COMUNE DI CHIAVARI

## **GARA A PROCEDURA APERTA PER L’AFFIDAMENTO IN CONCESSIONE DEL SERVIZIO DI DISTRIBUZIONE DEL GAS NATURALE NELL’AMBITO TERRITORIALE DI GENOVA 2 – “PROVINCIA”.**

### **F.A.Q.**

### **QUESITO 52**

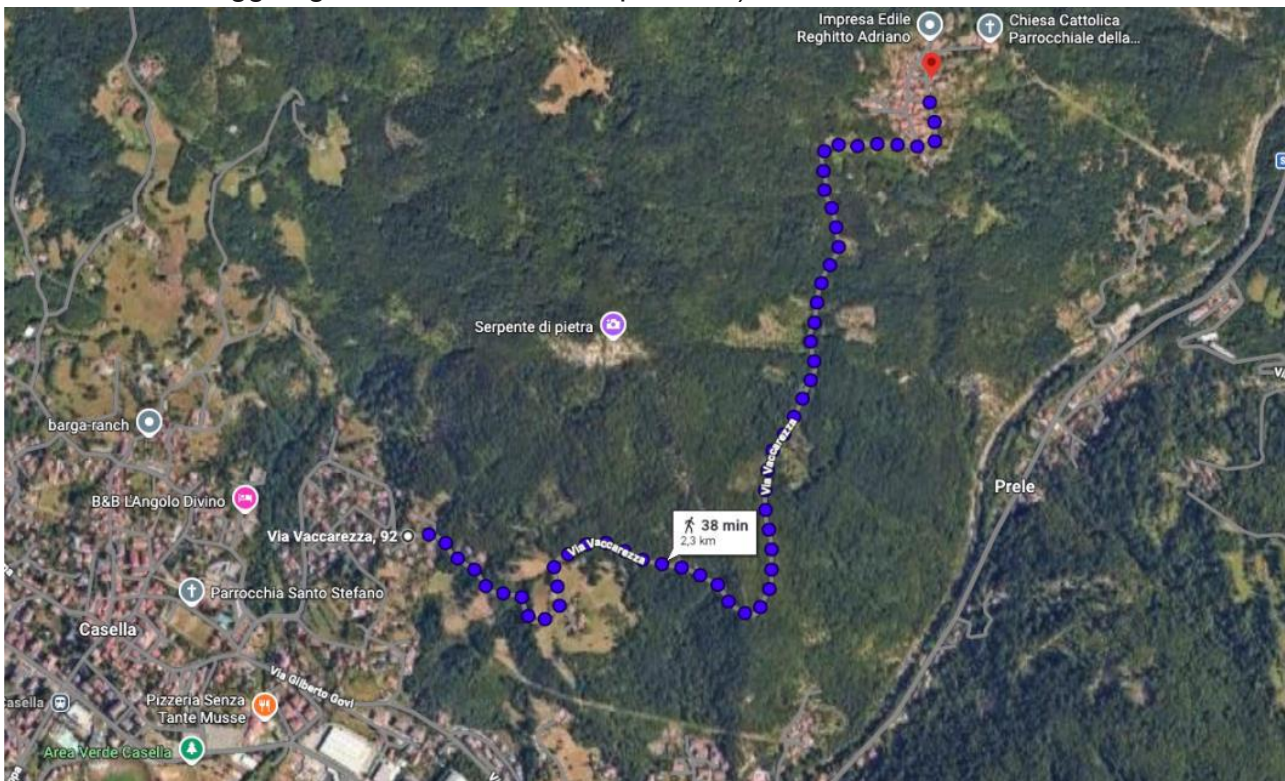
Con riferimento all' "Allegato E – Disciplinare di Gara" per il sub criterio C.1.7 riportato a pagina 13 (Tab.1) dello stesso, si fa presente che nei punteggi indicati è riportata per due volte la lettera "c", omettendo invece l'indicazione della lettera "b". Al fine di evitare comportamenti opportunistici da parte di eventuali concorrenti e di chiarire l'esatta attribuzione dei punteggi si richiede a codesta spettabile Stazione Appaltante di procedere alla rettifica di tale sub-criterio.

**R.** Si veda risposta a quesito 22.

Fig. 1 - Comune di Borzonasca

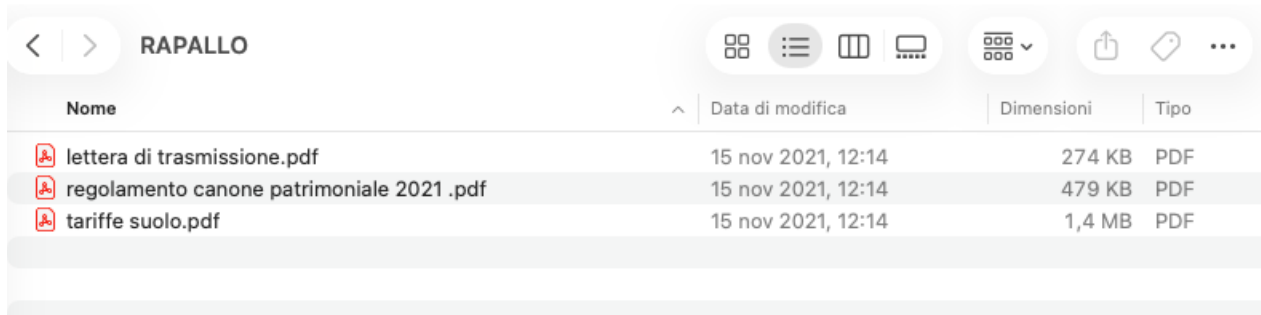
Tuttavia, dall'analisi della documentazione resa disponibile e in assenza di una specifica dichiarazione attestante la non esistenza di regolamenti specifici, non risultano reperibili i regolamenti relativi ai seguenti comuni facenti parte dell'Atem: Borzonasca, Coreglia Ligure, Crocefieschi, Fascia, Gorreto, Isola del Cantone, Montebruno, Ne, Propata, Rapallo, Recco, Ronco Scrivia, Rondanina, Rovegno e Santo Stefano d'Aveto.
